Lokalplan "Bellahøjen"

Henvendelser modtaget i høringsperioden

Adgangsvej/biler til Bellahøjen

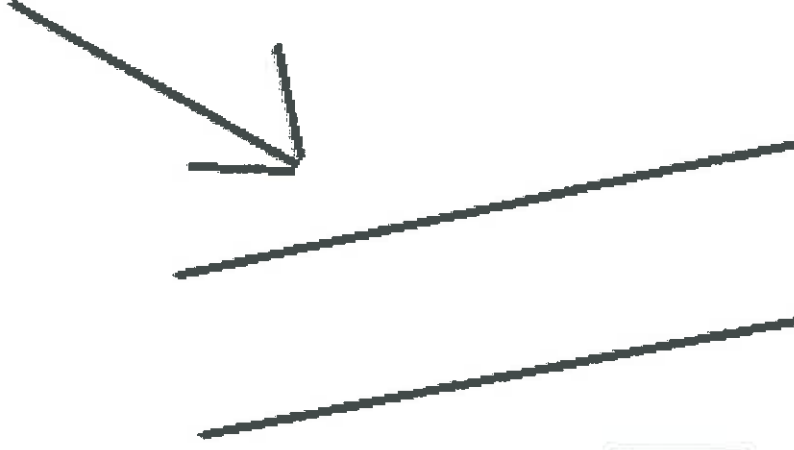
Herbergvejen Adgangsvej biler til Bellahøjen

Fig. 1 : Snittegning af bebyggelsen "Bellahøj" set fra Bellahøjvej, syd for lokalplanområdet. Det fremgår tydeligt, at boligområdet på ingen måde er transparent og kun et minimum af lys kan trænge mellem bygningerne.

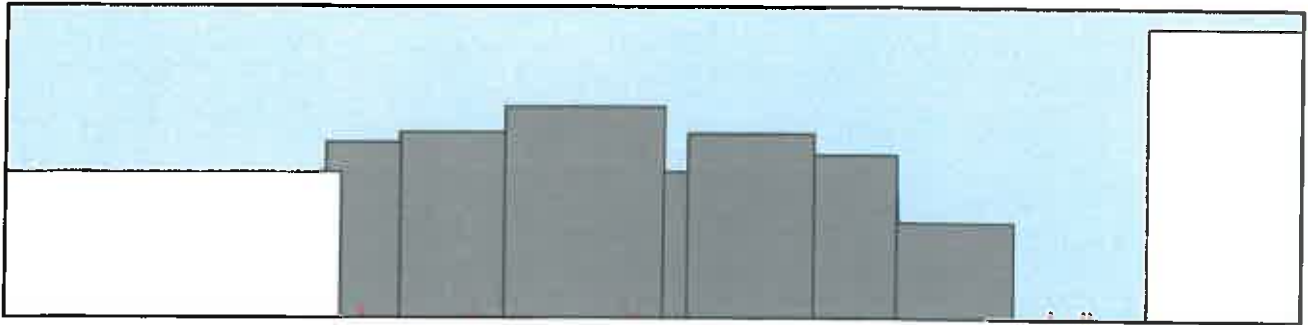
"Bebyggelsen skal fremstå som en integreret del af områdets øvrige bebyggelse, med stor transparens..."

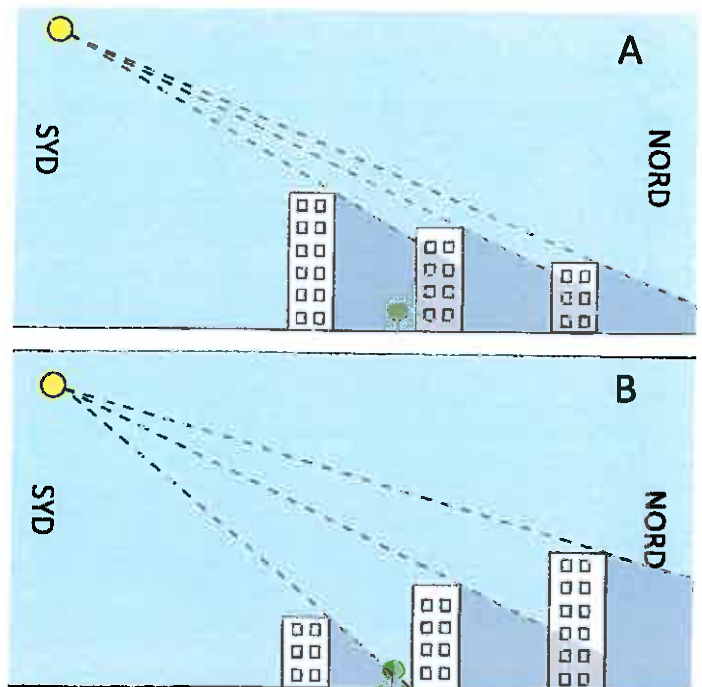
3. Bygningerne er placeret så der bliver mest muligt skygge i "Bellahøj"

- De højeste bygninger på 17, 20, 23 og 26 meter er placeret mod syd, hvor de skaber mest muligt skygge i lokalplanområdet.
- Lokalplanen bør sikre, at bygninger placeres så der skabes et optimalt sol/skygge forhold. Dette er helt afgørende for at boligområdet bliver velfungerende året rundt.
- Det er helt urimeligt, at kommunen ønsker at godkende en ændring af den maksimale bygningshøjde i kommuneplanrammen fra 20 m til 26 m. Netop bygningerne fra 20 til 26 meter skaber de største skyggegener.
